**AVIS RELATIF À LA PROTECTION
CONTRE LES EVENTUELS EFFETS NOCIFS ET NUISANCES
PROVOQUÉS PAR LES RAYONNEMENTS NON IONISANTS
GÉNÉRÉS PAR DES ANTENNES ÉMETTRICES STATIONNAIRES**

Commune : ARLON - Exploitant : PROXIMUS

Référence exploitant : 63ALO_01

Rapport n° 3265 / 2023

Figure 1 : Vue en plan des lieux de séjour et des points de contrôle

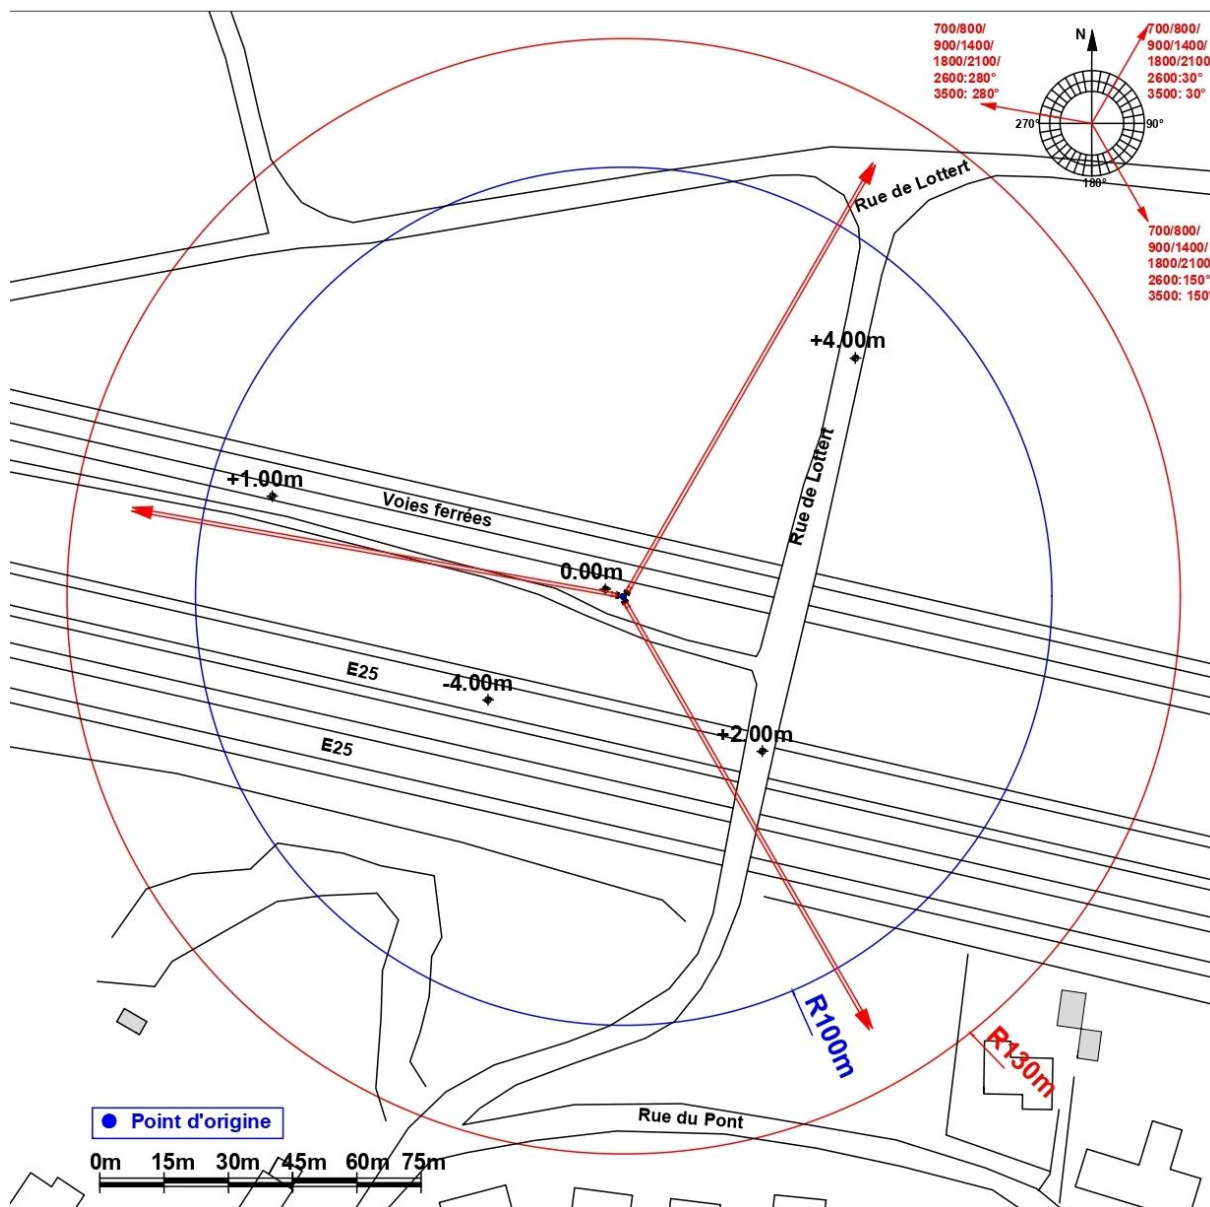
En ce qui concerne les antennes de l'installation mentionnées dans le tableau 1, la distance maximale à laquelle la limite pourrait être atteinte, à l'extérieur, est égale à 83,6 m. S'il n'y a pas de LS à une distance inférieure, les antennes respectent forcément la limite d'immission.

Dans le cas des LS situés à l'intérieur des bâtiments, une atténuation d'obstacle est prise en compte et il en résulte que la distance maximale à laquelle la limite pourrait être atteinte se réduit à 59,2 m.

Figure 2 : Vue en plan des installations d'antennes dans un rayon de 300 mètres autour de l'installation faisant l'objet de la demande d'avis

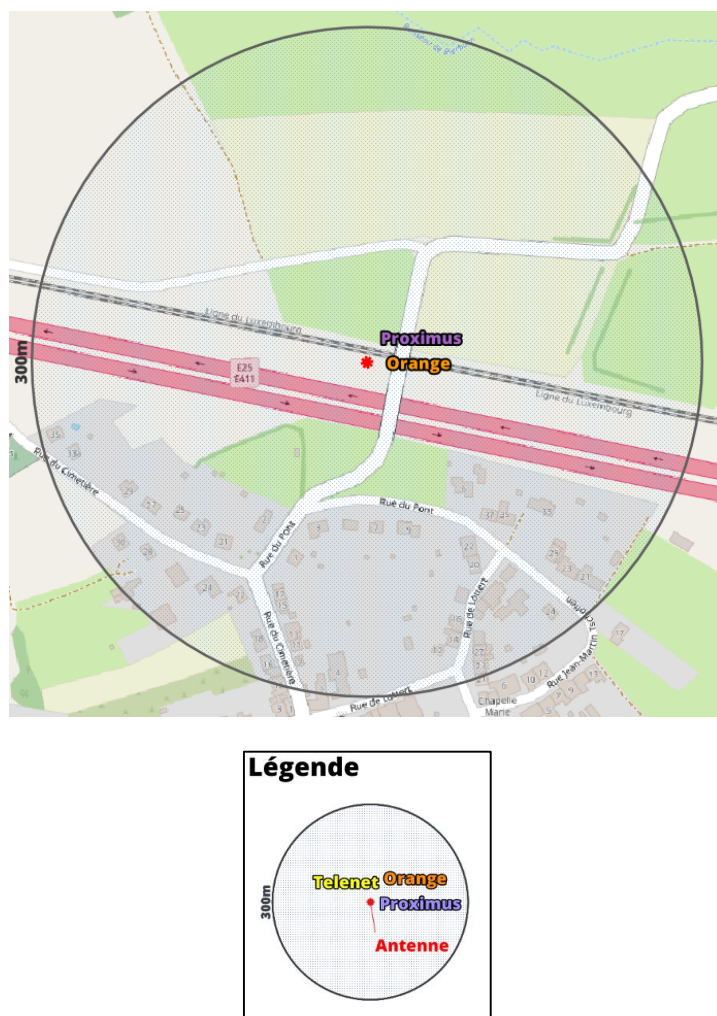
Compte tenu du nombre d'installations localisées dans la figure 2, il apparaît que l'intensité du rayonnement électromagnétique généré, dans les lieux de séjour situés à proximité de l'installation référencée dans le paragraphe 2, par l'ensemble des antennes émettrices stationnaires de l'ensemble des exploitants du même site d'antennes émettrices stationnaires respecte la limite fixée à l'article 4, § 2 du décret.
